PN BOHNICE - Výstavba nového pavilónu urgentního příjmu a zvýšené psychiatrické péče - SO.02

ZMĚNOVÝ LIST č.7 - A

Smlouva o dílo:	ze dne 12.11.2020																																		
Navrhovatel změny:	dodavatel KONSIT a.s.																																		
Název změnového listu:	ZALOŽENÍ OBJEKTU																																		
Objekt:	Pro SO.02																																		
Důvod a popis změny:	<p>Na výstavbě nového pavilónu urgentního příjmu a zvýšené psychiatrické péče SO 02 došlo vlivem chybně vyprojektované dokumentace ke změně založení. Zhotovitel dne 19.11.2020 zápisem do stavebního deníku upozornil na technické nesrovnalosti v projektové dokumentaci spočívající chybně stanovené základové spáry základových pasů. Základová konstrukce SO 02 byla zhotovitelem projektové dokumentace (KANIA a.s) navržena bez přihlídnutí ke sklonu původního terénu, z těchto důvodů nelze dílo realizovat dle původní dokumentace pro provedení stavby. Dne 3.12.2020 objednatel uznal prostřednictvím dopisu generálního projektanta odpovědnost za vady v projektové dokumentaci založení objektu. Na základě tohoto vyjádření zhotovitel pozastavil přípravné práce v části díla založení objektu. Dne 21.12

Protokol o statické zatěžovací zkoušce

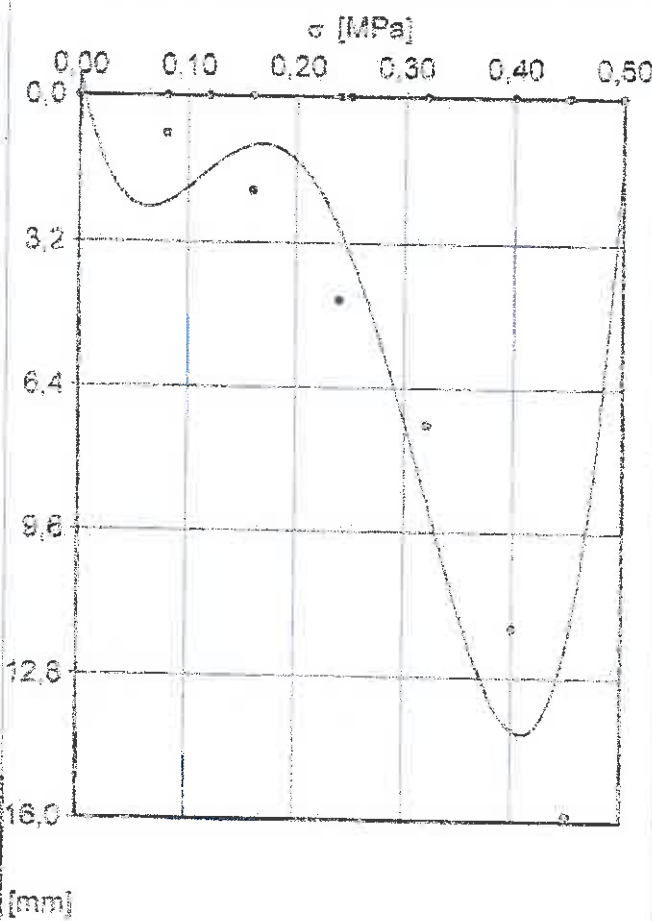
Místo: PN Bohnice		Umístění: nový pavilon urgentního příjmu	
Konstrukční vrstva: zemní pláň -2,17 m; v rostlém stavu			
Stančeni: SO 1.13 (vně budovy)			
Počasí: zataženo			
Teplota [°C]: 2			
Materiál: spraš F6 Ct			
Zkoušku provedl: RNDr. Otokar Mikš			
Kontaktní napětí	Sedání středu desky		
σ [MPa]	s [mm]		
0,00	0,00		
0,0800	0,84		
0,1600	2,06		
0,2400	4,46		
0,3200	7,22		
0,4000	11,72		
0,4500	15,68		
0,5000	0,00		
0,2500	0,00		
0,1200	0,00		
0,0000	0,00		
0,0800	0,00		
0,1600	0,00		
0,2400	0,00		
0,3200	0,00		
0,4000	0,00		
0,4500	0,00		
Výsledky zkoušky:			
zatěžovací větev		1.	2.
σ_{max} [MPa]		0,5000	0,4500
a_1 [mm/MPa]		95,612	0,000
a_2 [mm/MPa]		-132,087	0,000
E_{def} [MPa]		7,6	?
$E_{def,2} / E_{def,1}$ [1]		?

NEMĚRITELNÉ. $E_{def,2} < 10 - 15$ MPa.

Protokol o statické zatěžovací zkoušce

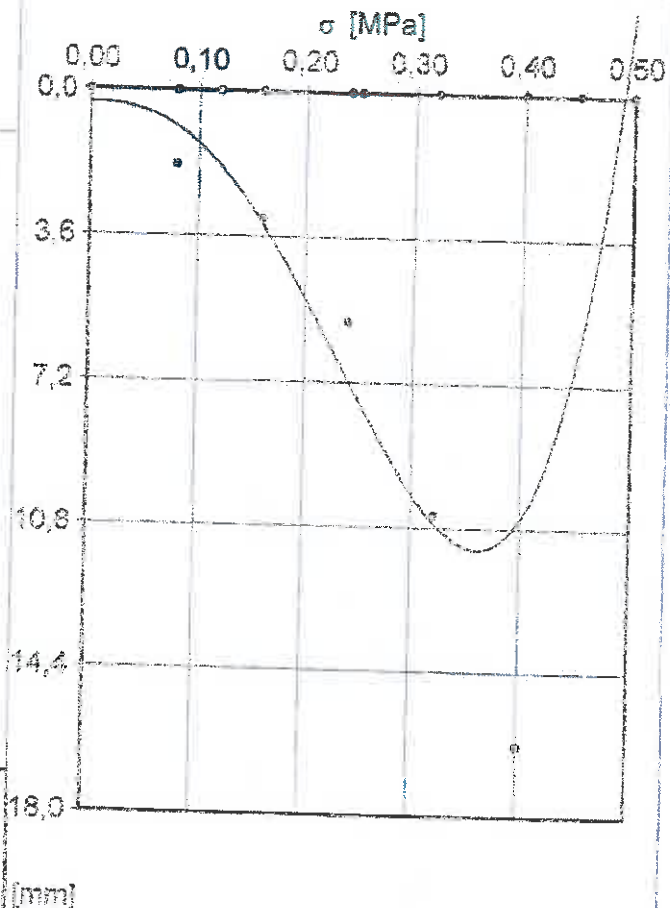
zatěžovací větev	1.	2.
σ_{def} [MPa]	0,5000	0,4500
a_1 [mm/MPa]	132,375	0,000
a_2 [mm/MPa]	-222,103	0,000
E_{def} [MPa]	10,6	?
$E_{def,2} / E_{def,1}$ [1]	?

NEMĚRITELNÉ. $E_{def,2} < 10 - 15$ MPa.

Protokol o statické zatěžovací zkoušce

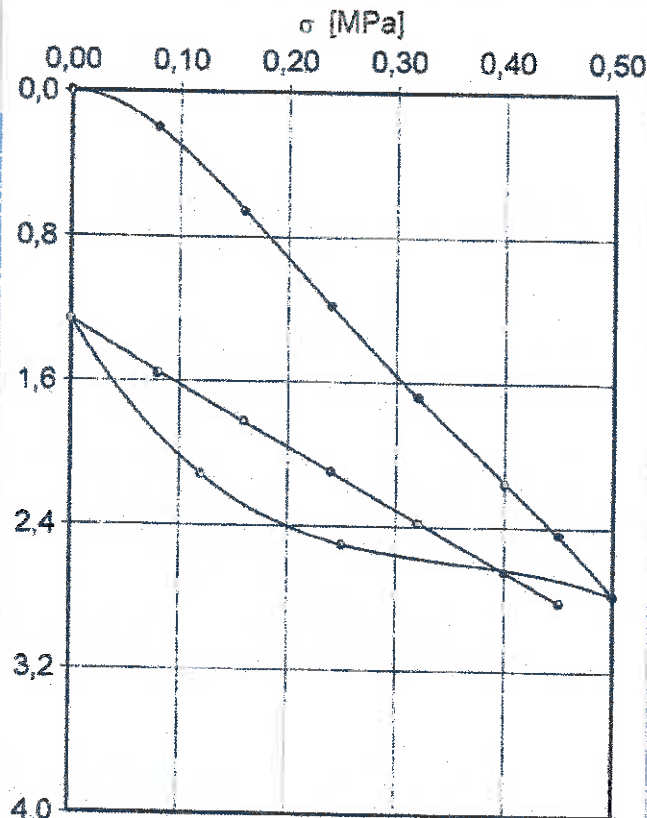
zatěžovací větev	1.	2.
σ_{max} [MPa]	0,5000	0,4500
a_1 [mm/MPa]	6,153	3,534
a_2 [mm/MPa]	-0,021	-0,179
E_{def} [MPa]	36,6	65,2
E_{def2} / E_{def1} [1]	1,78
